Valtatien 8 parantaminen Eurajoen keskustan kohdalla

Tiesuunnitelman tieturvallisuusarviointi (TTA)

ARVIOINTIRAPORTTI

Varsinais-Suomen ELY-keskus

Kohde B1. Eritasoliittymä E2 kohdalla valtatie pituusleikkaus ja suunnitelmakartta.

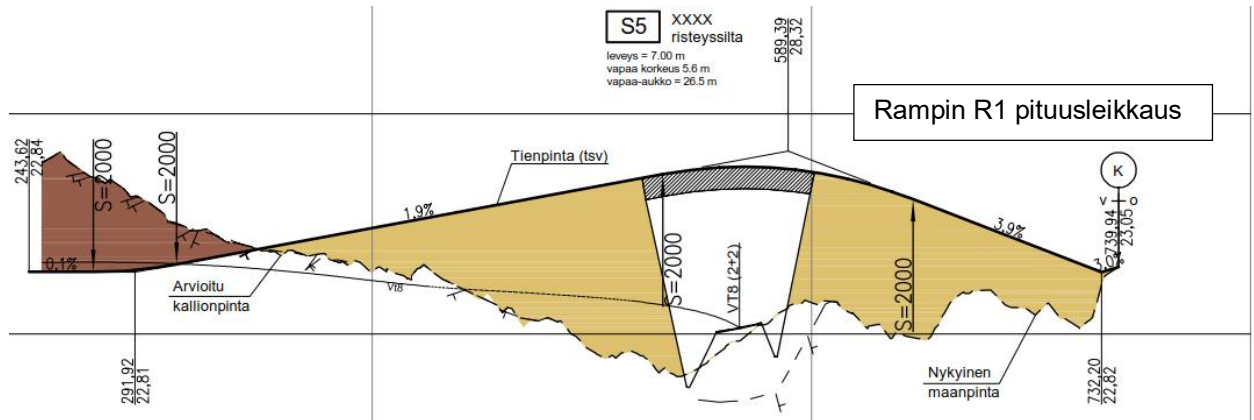
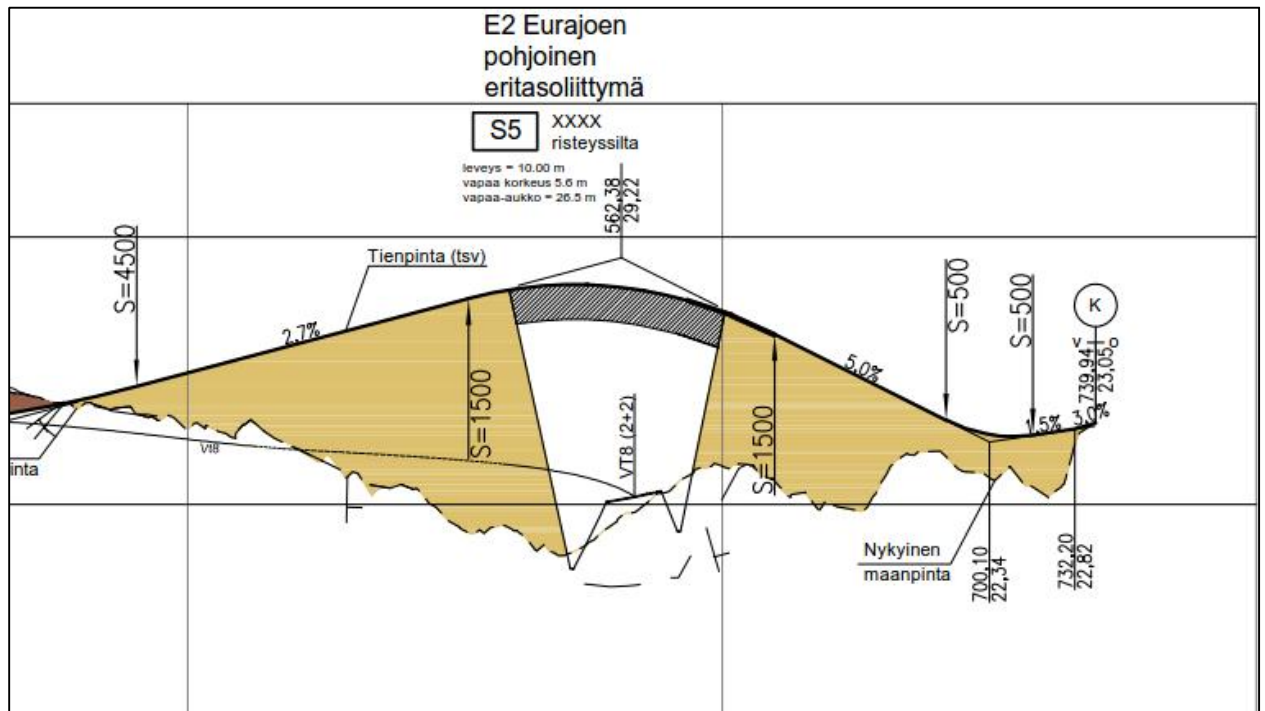
B1. Vt8 eritasoliittymä E2 ramppi R1, näkemä ennen K2-(nyk. valtatie) liittymää?

ARVIOINTI: Valtatien 100 km/h:n ympäristöstä saapuvan nopeutta hillitsee rampilla R = 100 m kaarre, mutta autoilija voi havaita K1-liittymän noin 168 m ennen liittymää ja pituuskaltevuus on laskeva 3,9 % (kuva yllä): On arvioitava onko näkemä riittävä vai onko vaarana pysähtymisongelmat ja etenkin talvikelillä ulosajo ja mahdollinen risteämisonnettomuus K1-liittymässä? Ohjeen mukaan kiertoliittymä tulisi 50 km/h nopeustasolla havaita viimeistään 150 m ennen liittymää tai vähintään 250 m ennen, jos nopeustaso on korkeampi (Tasoliittymät, §5.5.2): Tätä voitaneen soveltaa myös kohteen tilanteeseen.

KEHITTÄMISEHDOTUS: Pohditaan mahdollisuuksia sillan ja K1-liittymän välisen pituuskaltevuuden loiventamiseen joko laskemalla päätien tasausta (pääosin lisää leikkausta, mutta myös penkereen madallusta) ja/tai siirtämällä K1-liittymäpaikkaa noin 30 m pohjoisemmaksi (nostaisi liittymäpaikan tasausta noin 0,5 m). Harkitaan myös nopeakrajoitus/ varoitusmerkkiä ennen sillan kuperaa taitetta.

Rampin mitoitusnopeutena käytetty 50km/h. Tasoliittymät -ohjeen (5.1. Näkemäalueiden määrittäminen) mukaan liittymä on voitava havaita riittävän etäältä. Suunnittelija on käyttänyt mitoituksen arvona pysähtymisnäkemää (50km/h → 70m). Liittymän havaittavuutta voidaan lisätä mm. valaistuksella. Nopeusrajoitus/varoitusmerkin käyttöä harkittava liittymässä rakennussuunnitteluvaiheessa.

K1 liittymäpaikan siirtäminen pohjoisemmaksi/Vt8 tasauksen laskeminen saattaa olla hankalaa olemassa olevan arvokkaan kallioalueen (Krisankallio) säilyttämisen vuoksi.

Kiertoliittymän suunnitteluohjeen arvoja ei noudateta tässä kohdassa. Kyseessä on kolmihaara-liittymä.

S=2000 pienennetään ja katsotaan mitä vaikuttaa tasaukseen. Rampin loppuosalle tutkitaan teennäisen koveran lisäämistä.

Lisätään nopeakrajoitusmerkki 50km/h ennen siltaa keskustaan saavuttaessa.

Väyläviraston kanssa on sovittu alla olevasta tasauksen muutoksesta. Sovittiin, että tasausta muutetaan vielä niin, että loppuosalla oleva 1,5% pituuskaltevuus muutetaan 1,0%.

B2. M1, rampin E1R1 ja M2 Lapintien (mt 2070) liittymäväli

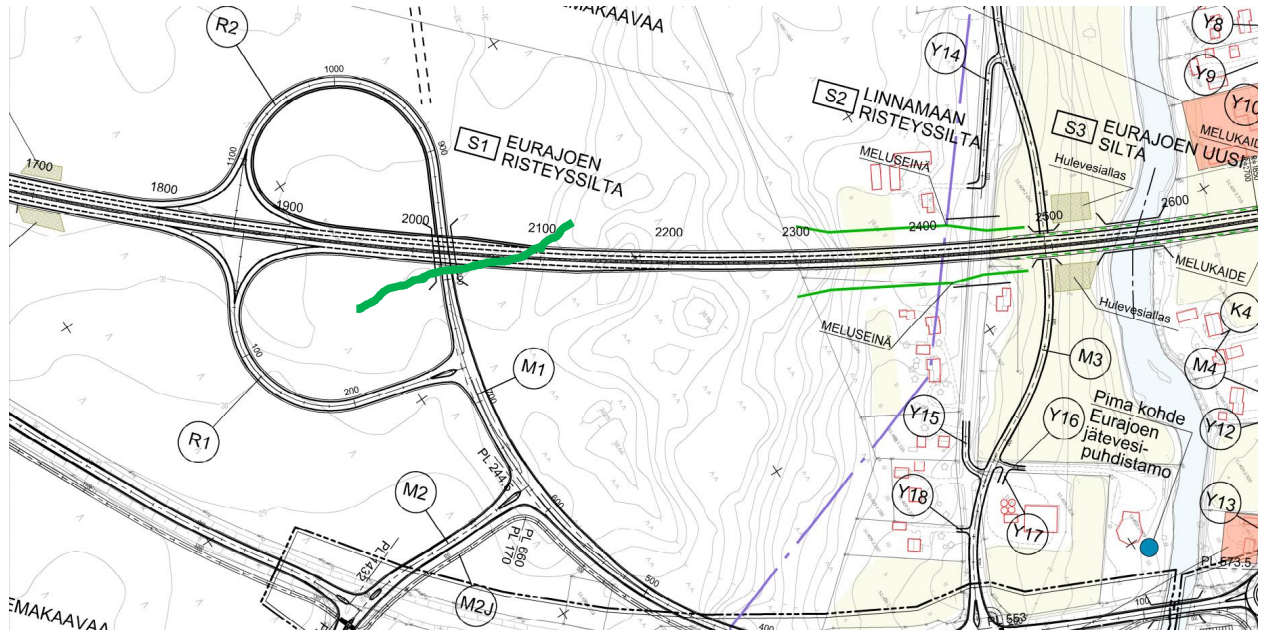
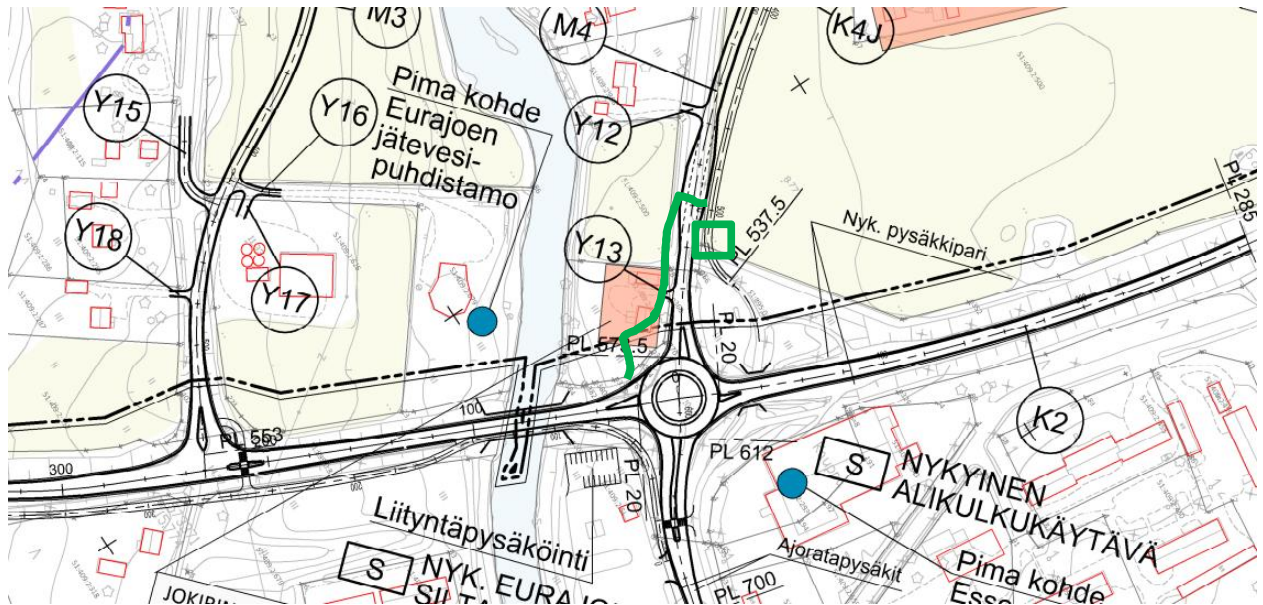
ARVIOINTI: Maantiellä M1 ko. liittymäväli on noin 106 m, kun ohje (Perusverkon eritasoliittymät 39/2015, §8.2) toteaa ≥ 150 m (100 m), olosuhteitten mukaan. Voiko tässä lyhyestä liittymävälistä aiheutua väärinkäsityksiä tai havaintovirheitä, jotka voivat johtaa onnettomuuteen?

Harkitaan mahdollisuuksia liittymävälän pidentämiseen, ensisijaisesti siirtämällä M2-liittymää idemmäksi, toissijaisesti siirtämällä R1-liittymää vähän sillan suuntaan sekä mahdollisesti M1-linjausta pienemmällä kaarresäteellä, jolloin myös JKPP-väylän M1J pituuskaltevuus 5,4 % saattaisiin saada alle 5 %:n esteettömyysrajan (vrt. havainto D1).

Lyhyt liittymäväli on tiedostettu jo suunnitteluvaiheessa. Asia on käsitelty hankeryhmän kokouksessa 29.3.2019, jossa todettu, että minimiarvo ko. kohdassa riittää (Väylävirasto kommentoi, että ratkaisu on tässä tapauksessa hyväksyttävissä, koska geometriat ovat luontevia).

Sovittiin että suunnitelmaratkaisu on hyväksyttävissä, kun täyttää kuitenkin ohjeiden mukaisen minimiarvon.

Liittymiin M2 ja R1 tulee suunnitelmassa portaalit (kanavoidut liittymät), jotka ohjaavat liikennettä oikeaan suuntaan. Harhaan ajaminen vähenee.

B3. M1 pl. 40, liityntäpysäköinnin jalankulkuyhteydet

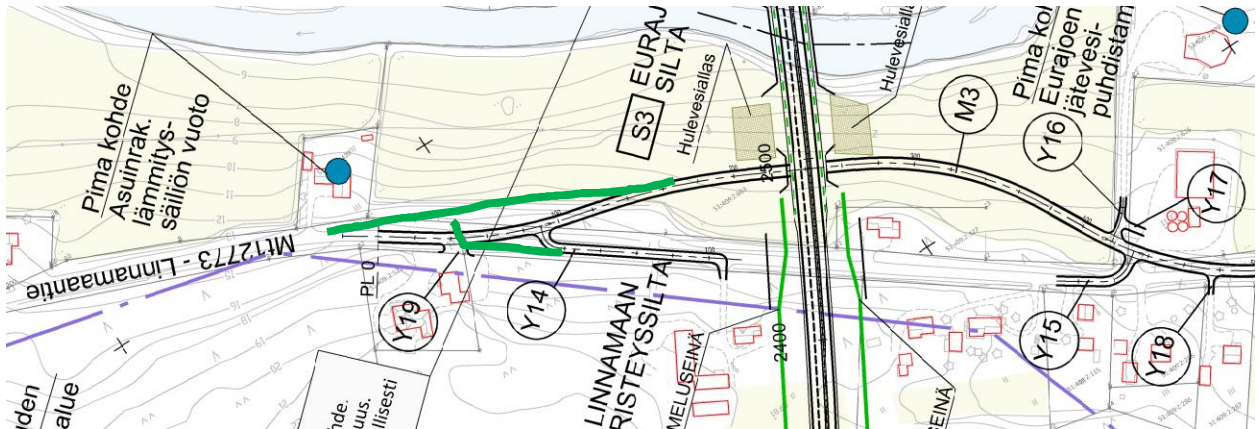
ARVIOINTI: Mitä pysäkkejä liityntäpysäköinti palvelee? Jos erityisesti (ja myös) ent. valtatie K2 pysäkkiparia ja M4 Auvintien, niin jalankulkumatka pysäkeille on epäluontevan kiertävä, mikä voi kiireessä ja muutenkin johtaa turvattomaan oikomiseen tasossa M2:n yli, kiertotilassa ja/tai Kirkkotien yli. Lisämatka M4 pysäkeille on noin kiertoliittymästä oikaisemalla jopa yli 100 m lyhempi kuin alikulun kautta, K2-pysäkillä kiertoa tulee vähän vähemmän.

KEHITTÄMISEHDOTUS: Jos K2 ja M4 pysäkit ovat tärkeitä (ja etenkin jos pääkulkusuunta on Raumalle), harkitaan (toista) liityntäpysäköintialuetta M4:n varteen alikulun ja M4-pysäkkien väliin. Toissijaisesti harkitaan M4 Auvintien länsireunaan jalankulkuyhteyttä esitetyn liityntäparkin ja M4-pysäkkien välille, ml. suojetien kiertoliittymän jokihaaralle (tilaongelmia, edellyttäisi kiertoliittymän pienentämistä ja siirtoa hieman itään). Osoitetaan myös pyörille liityntäpysäköintiä.

Liityntäpysäköinti palvelee pääsääntöisesti K2 nykyistä pysäkkiparia alikulukäytävän yhteydessä, mutta myös M4 Auvintien ja K kirkkotien pysäkkejä. Liityntäpysäköintipaikan lisäämiseen M4 Auvintien varteen ei ole varauduttu kunnan asemakaavoituksessa, mutta tästä voidaan vielä keskustella kunnan kanssa. Lisäksi käydään vielä keskustelua, löytyisikö K-Supermarketin parkkialueelta aluetta, joka voitaisiin osoittaa liityntäpysäköinnille. Jalankulkuyhteyden lisääminen M4 Auvintien länsireunaan ei ole mahdollista suojettavan kiinteistön (Jokirinne) kohdan tilanpuutteen vuoksi. Pyörille lisätään oma alue pysäköinnin yhteyteen.

B4. M3 liittymä Y14, liittymisnäkemä

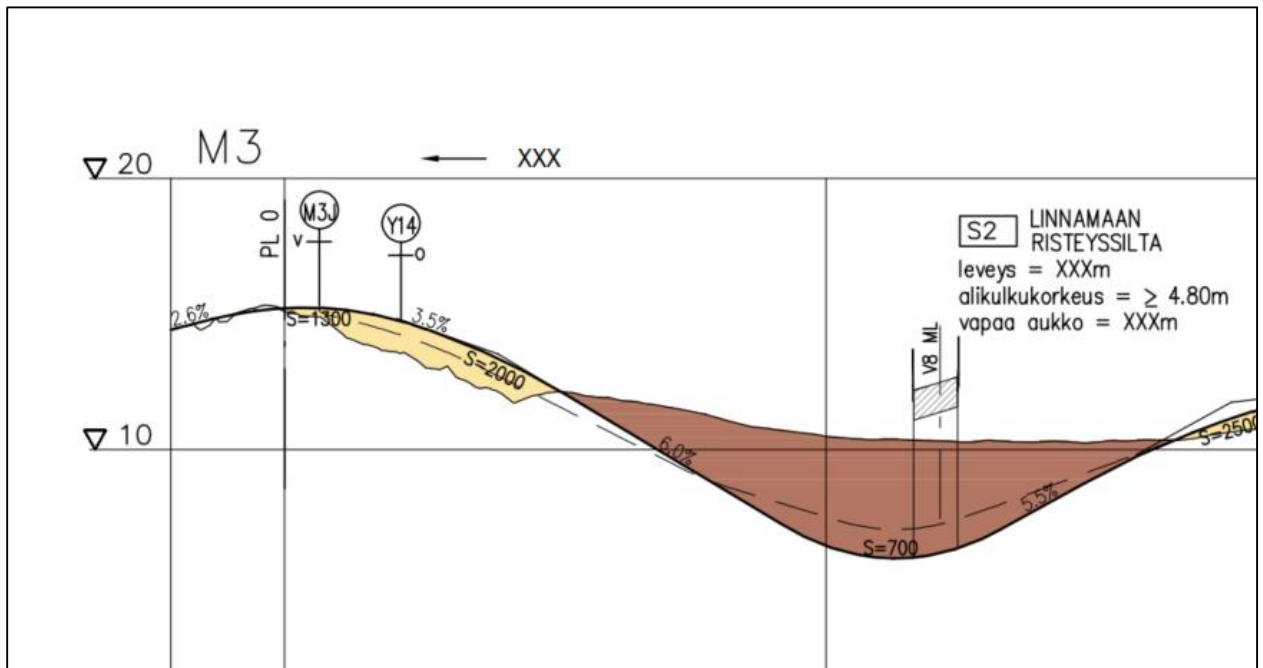
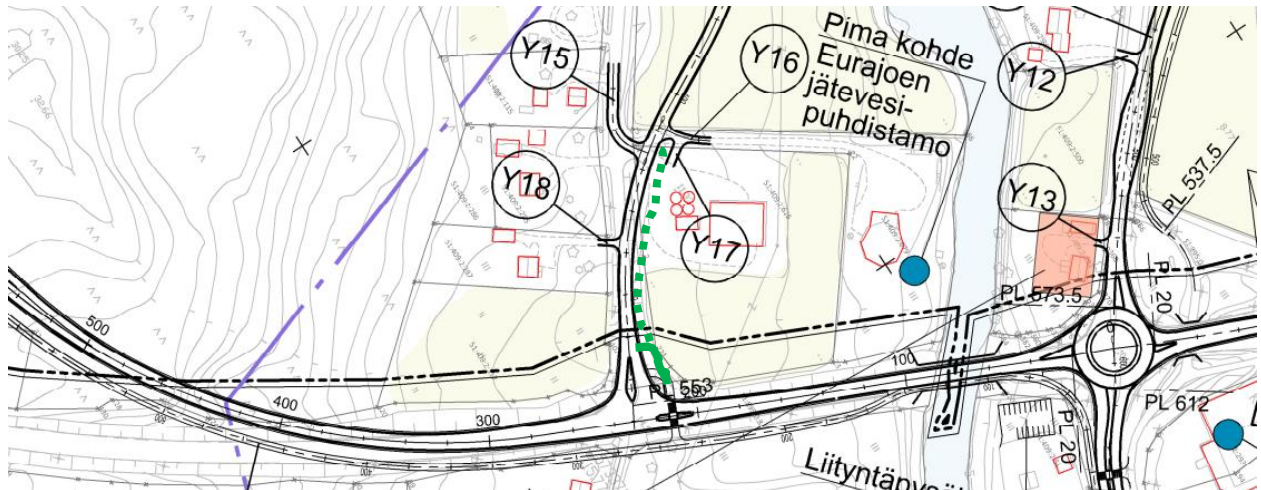
ARVIOINTI: Liittymästä Y14 liittymisnäkemä länteen olisi noin 80 m, mikä vastaa poikkeuksellista minimiä kohteen suunnittelunopeustasolla 50 km/h, jolla tavoite on ≥ 105 m (Tasoliittymät, §5.1.2). Lisäksi lännempänä noin pl. -37 kuperan taitteen ($S = 800$ m) on toinen tonttiliittymä, josta näkemä on noin 88 m.

KEHITTÄMISEHDOTUS: Harkitaan M3 linjauksen muutosta (vrt. havainto D2) sekä kumpareen soveliasta pyörityssädettä sekä Y14-väylän liittämistä maantiehen Y19-liittymässä, missä lähempänä kumpareen lakea näkemät ovat esitetylläkin tasauksella hyvät. Pohditaan suuntauksen ja liittymäpaikkojen optimia havaintojen B4 ja D2 tiimoilta.

Liittymän vähäisen liikennemäärän vuoksi (1 asuinrakennus) on käytetty liittymisnäkemän tyydyttävää arvoa 80m.

Y14 ei voida liittää nykyisellä ratkaisulla Y19.

Tutkitaan maantien siirtoa alkuosasta. Mitä muutos vaikuttaa näkemiin ja pituuskaltevuuksiin? Ks. myös kohta D2.

Tutkitaan myös Y14 liittämistä Y19 kautta.

M3 linjausta on muutettu ja liittymä Y14/Y19 sijaitsevat nyt paremmalla paikalla. Näkemät molempiin suuntiin on parempi.

B5. M3 pl. 540 M1:n liittymässä, JKPP-tien päätyminen

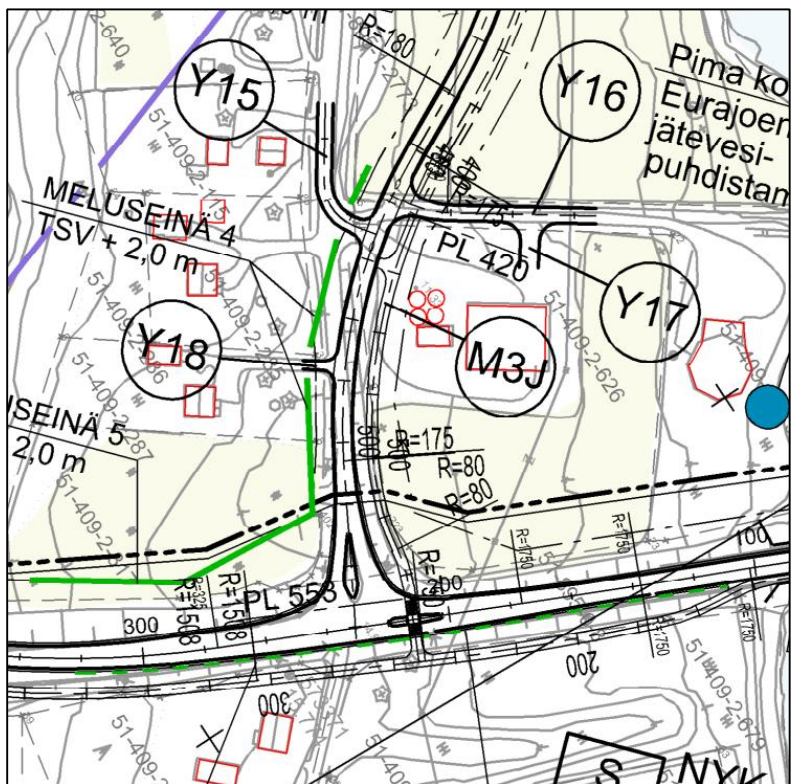
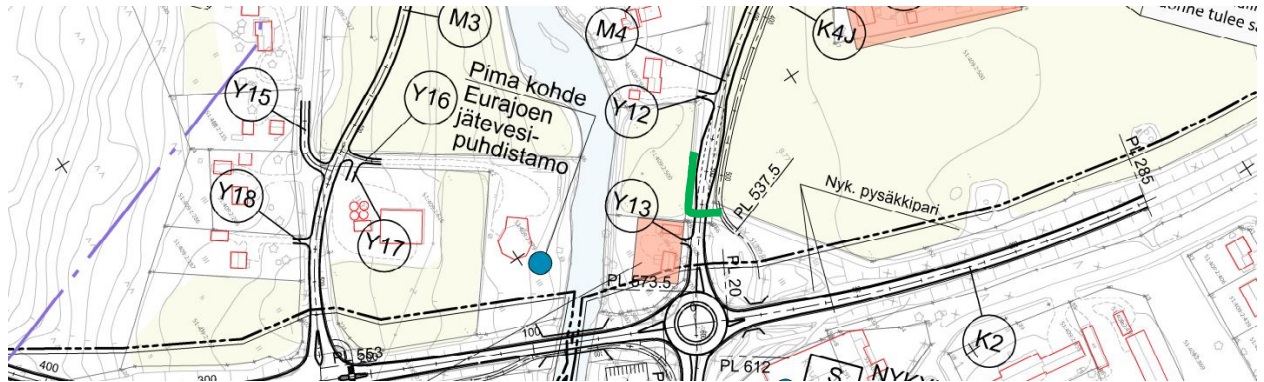
ARVIOINTI: M1:n ylittävä ja M3:n varteen tuleva JKPP-väylä päättyy sivusuunnan tulppasaarekkeen kohdalle. M3:lta M1:n suuntaan saapuvat pyöräilijät todennäköisimmin oikovat ennen saarekettä ajorataa väärään suuntaan, mikä on yllätys autoilijoille ja aiheuttaa onnettomuusriskin. Vastaavasti yllätyskäyttäytyvät jalankulkijat toiseen kulkusuuntaan.

KEHITTÄMISEHDOTUS: Jos ei riitä resursseja jatka M3 varren JKPP-väylää Y16-liittymään asti (noin 110 m), niin esitetään harkittavaksi jatkamista noin 14 m ja päättämistä kohtisuorasti ajorataan nähden, jolloin jalankulkijoiden ja pyöräilijöiden ajoradan ylittäminen liikkuminen voisi olla ennustettavampaa ja turvallisempaa. Toinen vaihtoehto on suojatie saarekkeen kohdalle.

M3 varteen tiesuunnitelmassa esitetään varaus JKPP- väylälle. Jatketaan jkpp-väylää liittymään Y17 asti.

Jatketaan jkpp-väylään Y17 asti. Varmistetaan kunnalta, että jkpp-väylän puoli on oikea.

Jkpp-väylä on jatkettu Y16 liittymään asti. Jkpp-väylä sijoittuu Eurajoen puolelle.

B6. M4 Auvintien kohdakkainen pysäkkiparin, jalankulkijan tienylitys

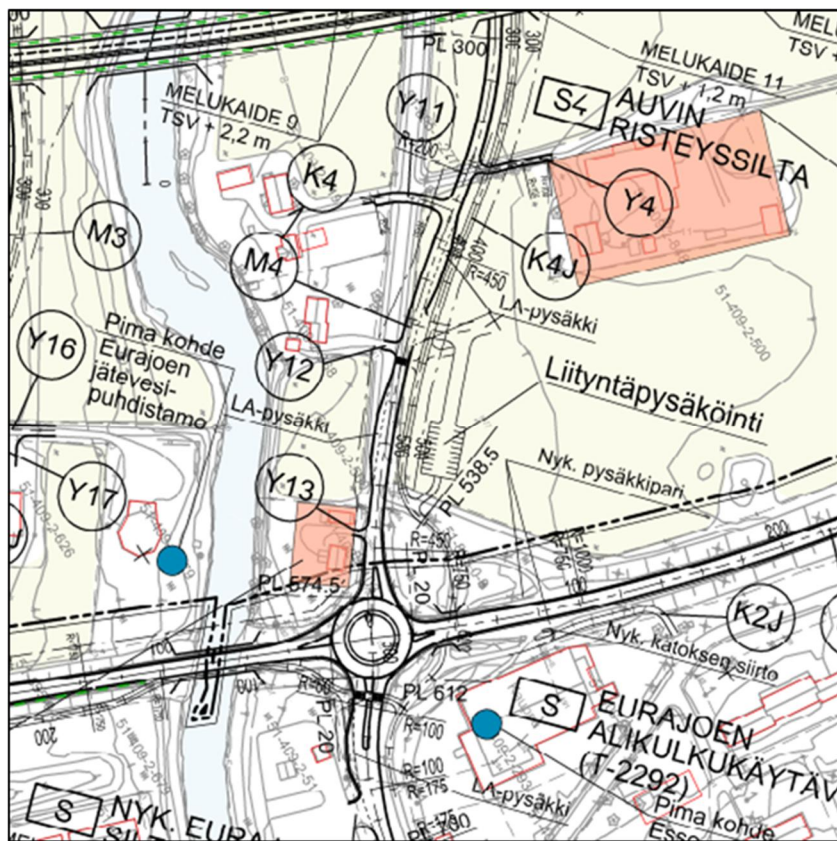
ARVIOINTI: M4 pysäkkien (pl. 500) kodalle ei ole osoitettu tienylityspaikkaa, jolloin todennäköisesti oioetaan pysäkin kohdalta turvattomasti ns. neljän kaistan leveyden yli, koska JKPP-tien on siinä lähimpänä. Toisaalta kuinka paljon pysäkeillä on käyttäjiä? (vrt. havainto B3)

KEHITTÄMISEHDOTUS: Harkitaan suojatien (tai suojatiesaarekkeen) osoittamista pysäkkien itäpuolelle, ml. tarvittavat kulkuyhteydet ja odotustilat. Odotustila saisi olla vähintään 2 m leveä.

Pysäkkien käyttöaste vähäinen. Tutkitaan esitetyn mukainen tien ylitys etelän puolen pysäkillä. Pysäkeille voidaan lisätä myös odotustilat.

Mihin tulee liittymä kaupan alueelle? Miten saadaan pysäkit Auvintielle järjestettyä? Toinen pysäkki voidaan siirtää kauemmaksi. Maantien ylityspaikka suunniteltava siten, että on liikenneturvallisuuden kannalta parhaassa paikassa.

Auvintien pysäkit on nyt suunniteltu uudestaan. ELY-keskuksen joukkoliikenneasiantuntijan kanssa on sovittu pysäkkien tarpeellisuudesta. Auvintielle tulee uudet pysäkit, jotka tulevaisuudessa palvelee myös asemakaava-alueen liikennettä.

Sovittiin, että ei esitetä maalattua suojatietä suunnitelmassa liikenneturvallisuussyistä.

B7. K1 liittymä K6/K7 ja tonttiliittymä, suora tonttiliittymä K1:lle?

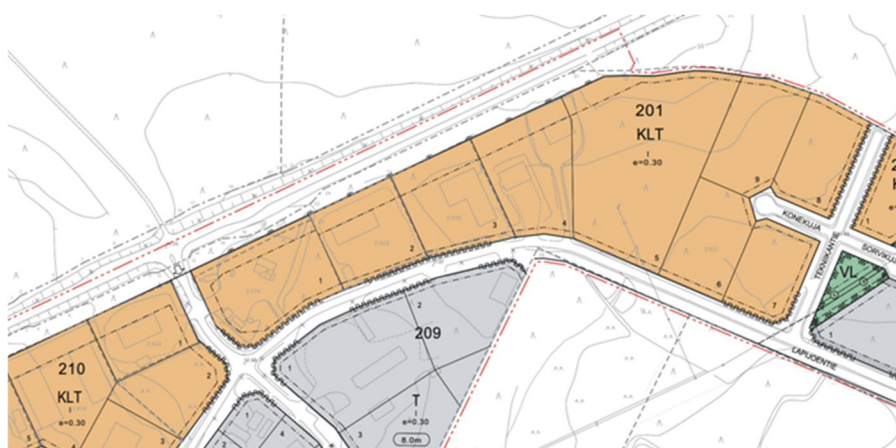
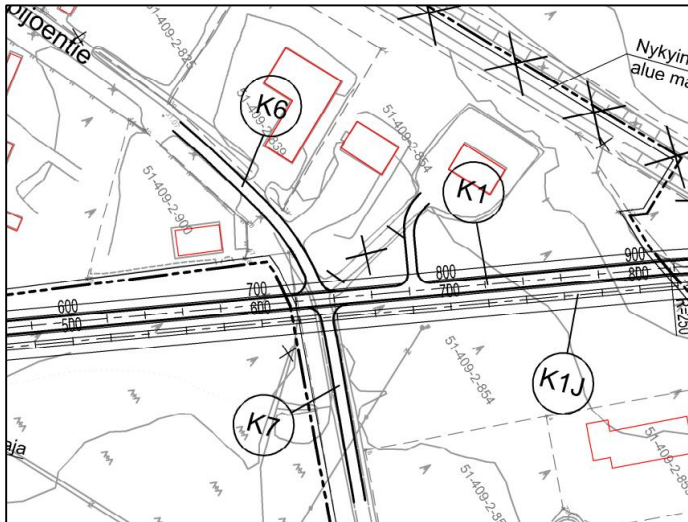
ARVIOINTI: Ilmeisesti lähtökohtana on, että kadun K1 tonttiliittymämäärä minimoidaan sekä turvallisuus- että sujuvuussyistä, mutta paalulla 765 on esitetty suora tonttiliittymä (v. 2009 google-kuvassa Pekan Kalapaja) ja lisäksi liittymäväli katu K6 on vain noin

KEHITTÄMISEHDOTUS: Pitäisikö ko. tonttiliittymä kytkeä tonttikaduksi muuttuvan K6:n kautta K1:een? Voisiko K6:n liittymäkulman samalla saada suorakulmaiseksi (nyt noin 15 gon vinossa)? Jos K1:n liittymämäärän vähentäminen ei ole sovittavissa, harkitaan mahdollisuuksia liittymävälین pidentämiseen.

Tutkitaan liittymän kytkemistä K6 väylän kautta. Tämä kuitenkin tilan puutteen vuoksi hankalaa, koska viereinen pysäköintialue (v. 2009 google- kuvassa) liikennöinnin käytössä (linja-autoja pihassa). Liittymän paikkaa K1:sellä voidaan myös tarkentaa, koska suunnitelma vaatii muutenkin asemakaava muutoksen. Liittymä voidaan muotoilla mahdollisimman suoraan K1:selle ja mahdollisesti myös kauemmaksi liittymästä.

Liittymä voidaan muotoilla mahdollisimman suoraan K1:selle ja viedään myös kauemmaksi liittymästä.

Liittymän paikka on muutettu. K6 myös suoritettu K1 nähden.
